STUDER

Service Information

A820 Modifications
S/N 1'000 - 1'110

SI 93/85 D/E

MP-UNIT MASTER
 1.820.786-00

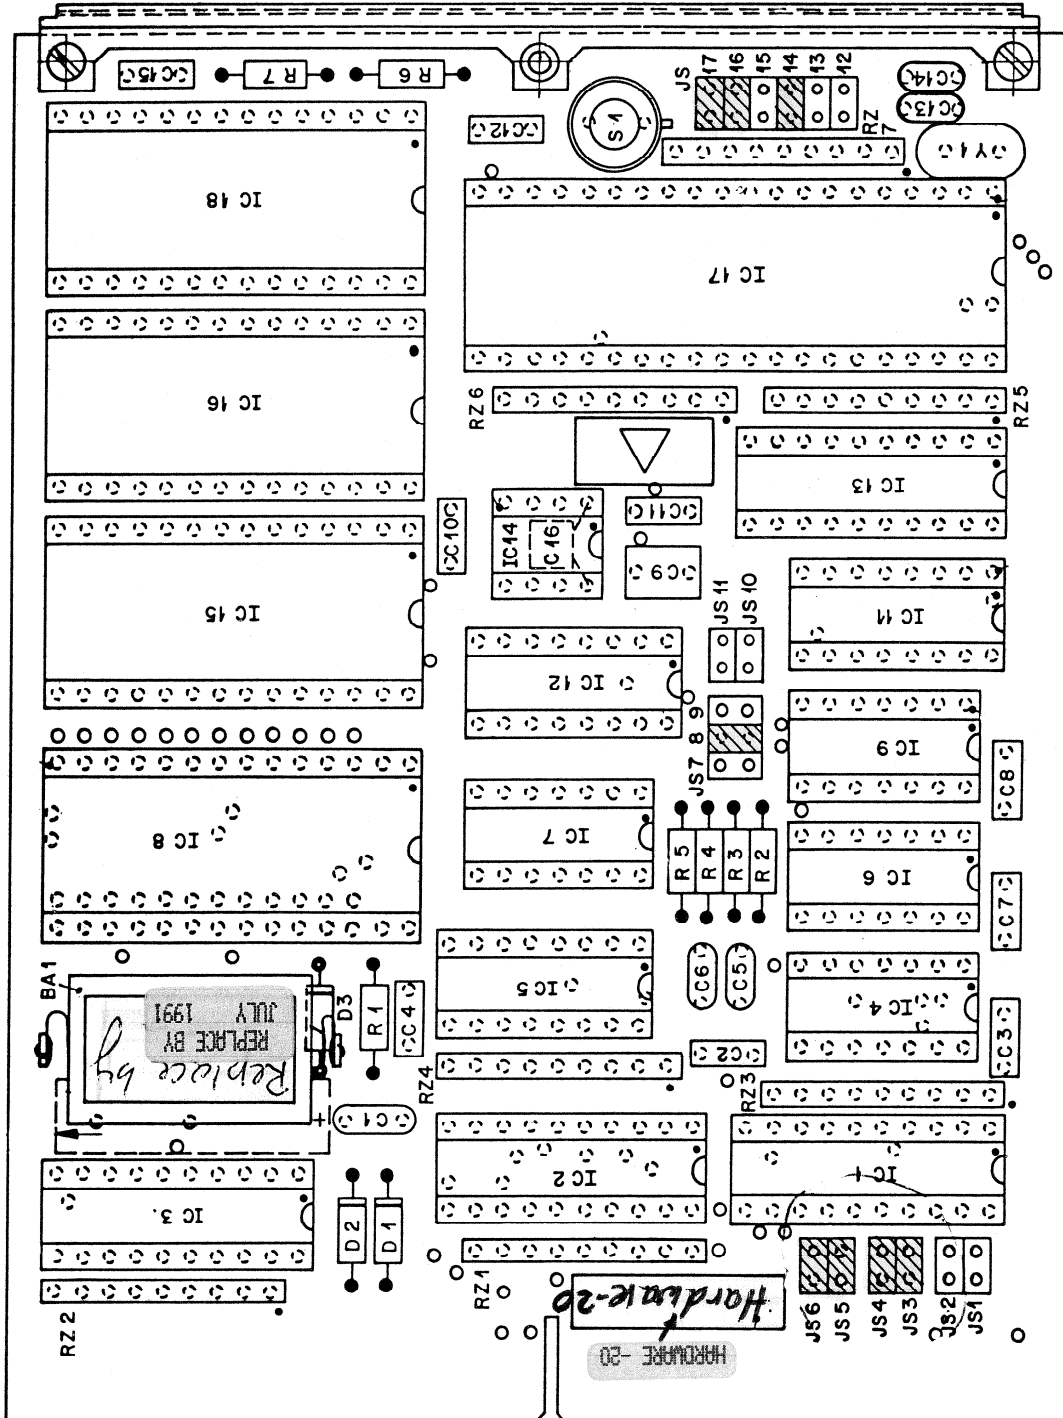
It may be possible that the record amplifier is switched into record and erase during PLAY, STOP and even WIND. This could be observed in particular when:

Unfortunately, there is no visual indication at the machine which would indicate the case when it happens.

- Write down the audio-parameters and tape tension parameters. (Use the enclosed sheet). Note: The parameter back-up feature does not work with the old software now installed in your machine when changing to the new software. (25. Aug. 1985). Parameter back-up with software 25th Aug. 1985 and future software versions is possible and compatible.
- Remove the EPROM's IC 15, 16, 18 and replace by new software 25th Aug. 1985 IC 15, 16, 18.
- Remove RAM IC 8 and erase its content by short circuiting the pins with each other. All variable parameters will be lost now. Attention: This device is electrostatically sensitive). Insert RAM again.

- Auf Lithium Batterie das Schild "Replace by 1991" aufkleben
- Auf Komponentenseite das Schild "Hardware 20" aufkleben.
- Jumper setting kontrollieren: Die Jumper JS 3, 4, 5, 6, 8, 14, 16, 17 müssen bestückt sein.
- Maschine einschalten.
- "Reset Knopf S1" auf MP-UNIT MASTER zweimal drücken.
- Audio-Parameter und Bandzug-Parameter wieder abspeichern. Tastenprogrammierung kontrollieren. Ev. weitere Parameter neu programmieren.
- Attach label "Replace by 1991" onto lithium battery.
- Attach label "Hardware 20" on to component side.
- Check jumper setting: Jumpers JS 3, 4, 5, 6, 8, 14, 16, 17, must be inserted.
- Switch-ON the recorder
- Press "Reset-button S1" on MP-UNIT Master twice.
- Enter audio parameters and tape tension parameters Check programming of the keyboards. Ev. program further parameters

Bestückt
 JS 3,4,5,6,8,14,
 16,17
 Jumper setting

TAPE DECK COUNTER/TIMER 4.820.761-00

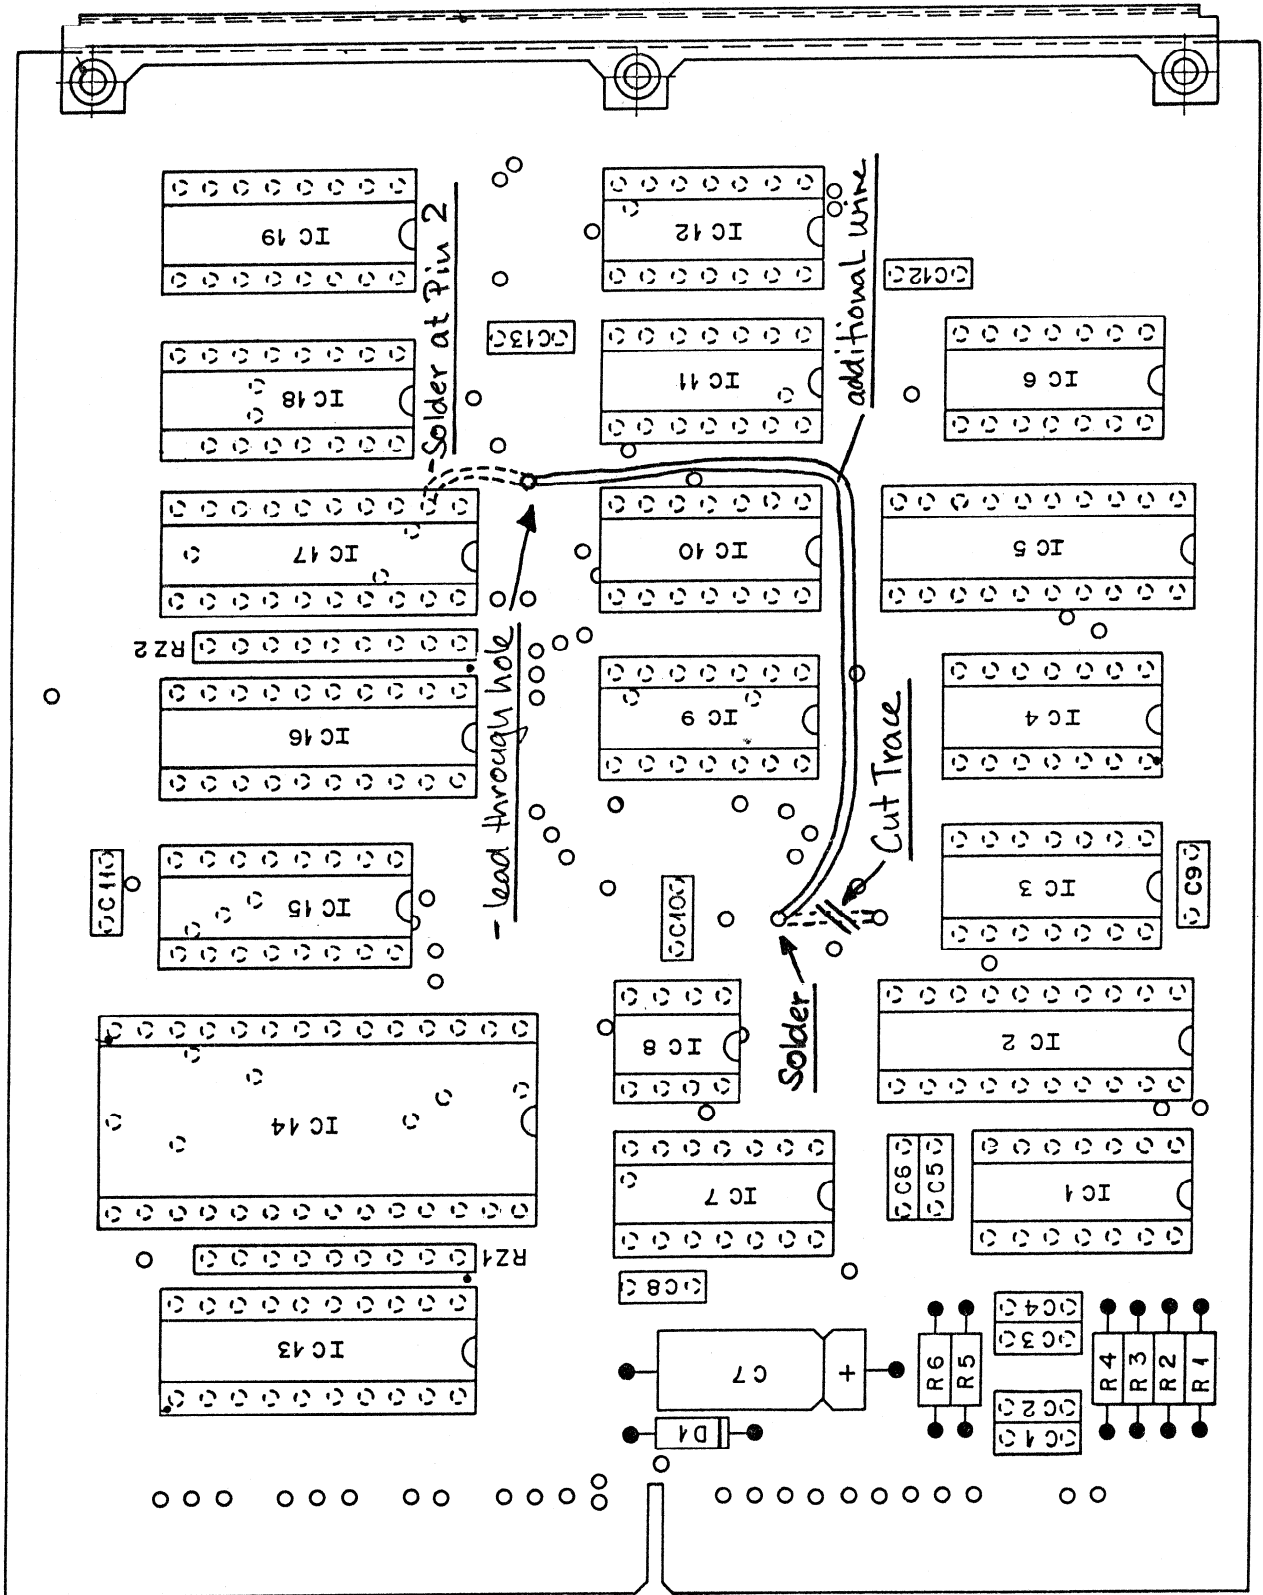
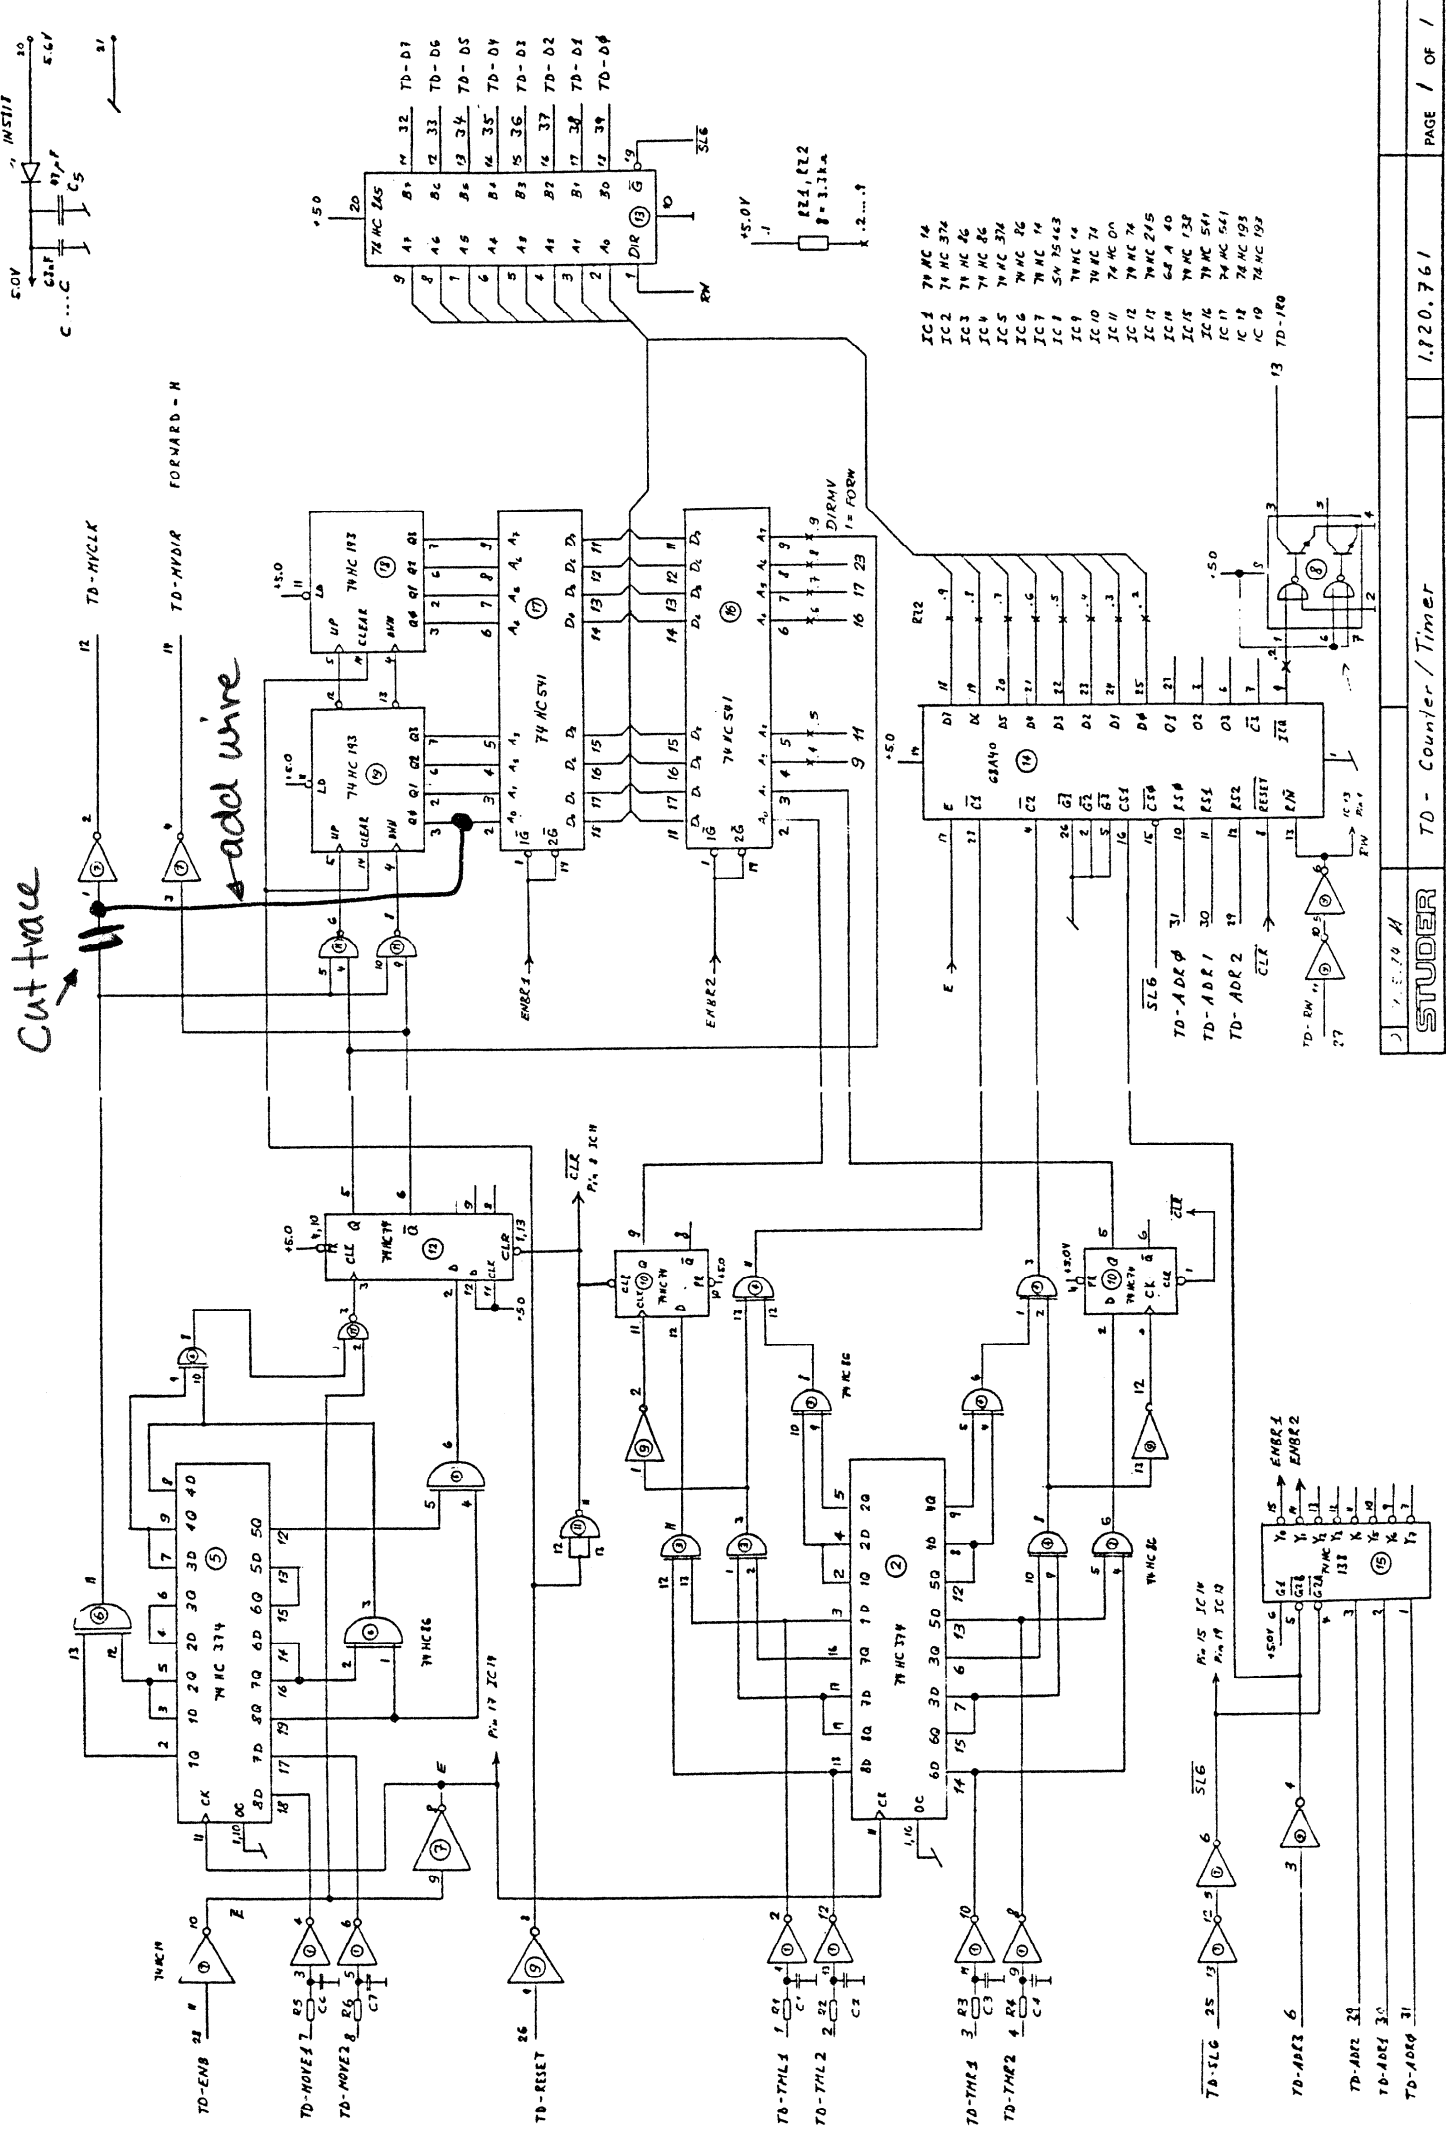
- The signal TD-MVCLK changes into a squarewave form with 256 pulses / sec at 7,5 ips tape speed.

- Cut trace (see layout)
- Make wire connection between IC7, Pin 1 and IC 17, Pin 2. 1.010.113.64 (130 mm)

Cut trace

Monitor amplifier 1.820.860.00

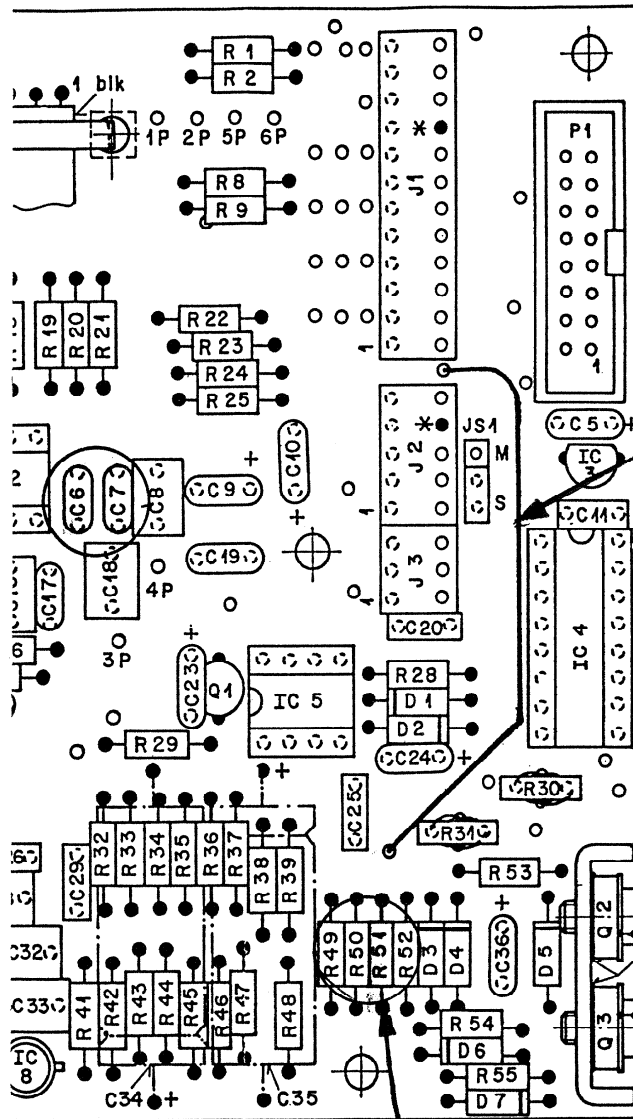
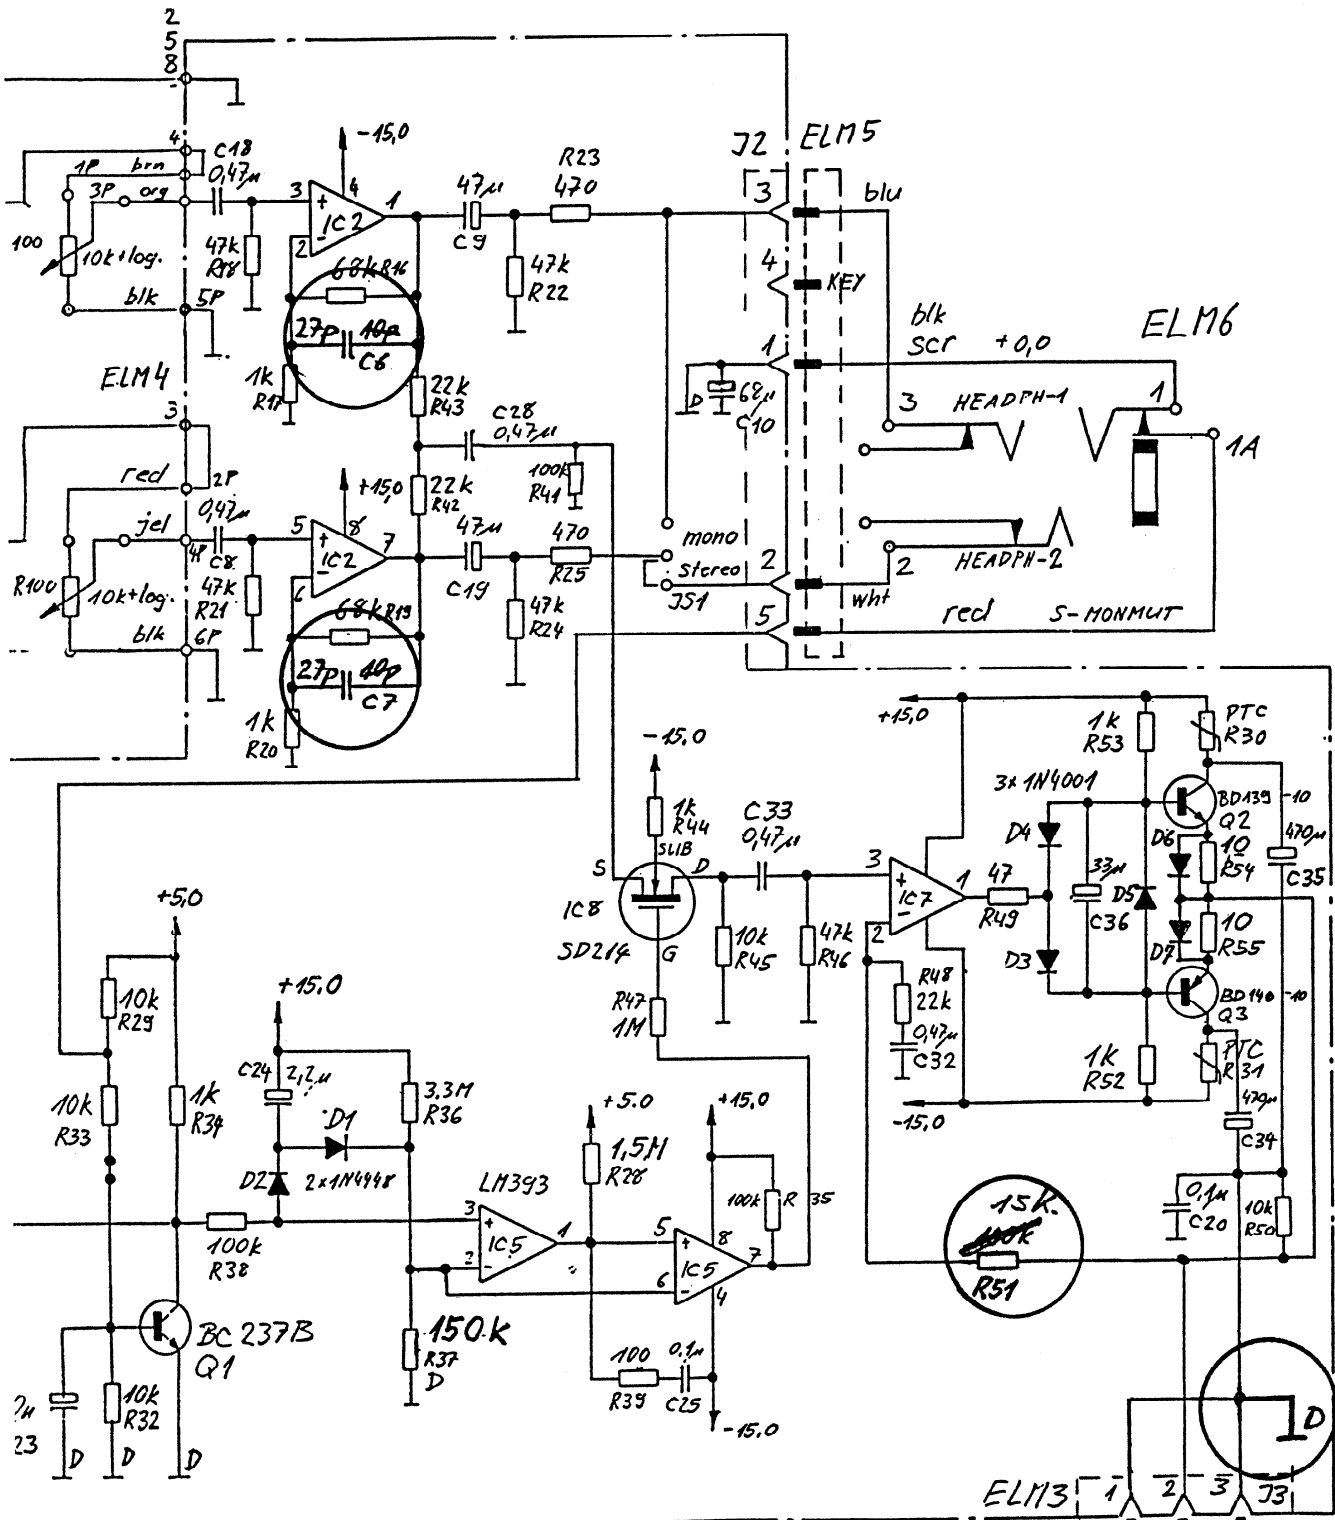
- C6, C7 ändern von 10 pF auf 27 pF.
- R51 ändert von 100 Kohm auf 15 Kohm.
- Zusätzliche Masseverbindung (siehe Layout).

- C6,C7 changes from 10 pF to 27 pF.
- R51 changes from 100 Kohm to 15 Kohm.
- Additional ground connection (see layout)
